nr postępowania: **BZP.2712.1.2025.AP**

### **INFORMACJA NR 12 DLA WYKONAWCÓW**

Dotyczy: postępowania na realizację zadania pod nazwą: **Budowa budynku Centrum Współpracy Polsko – Ukrainiejskiej z częścią dydaktyczną i biblioteką Wydziału Nauk Historycznych i Pedagogicznych Uniwersytetu Wrocławskiego przy ul. Kuźniczej 29b we Wrocławiu**

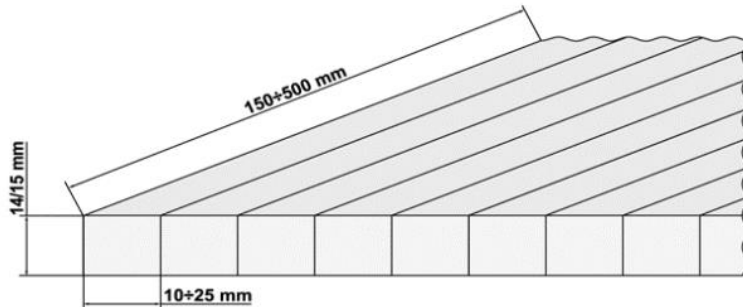
Czy konstrukcje stalowe tj. pod ściany osłonowe, podciągi stalowe w stropach, podstawy pod centrale wymagają zabezpieczenia p.poż ? Jeśli tak to do jakiej odporności i jaką metodą ?

Zamawiający wyjaśnia, że:

1. Podciągi obetonowane z odsłoniętą stopką dolną – osłonić stopkę dolną atestowanym systemem lekkiej obudowy do R120.
2. Wsporniki stalowe pod oparcie świetlika obudować atestowanym systemem lekkiej obudowy do R120.
3. Belki stalowe rys. K05 nr 31 podpierające łącznik do windy- malowanie atestowanym systemem do R120
4. Belka stalowa rys. K06 nr 31 popierająca konstrukcję świetlika- malowanie atestowanym systemem do R120.
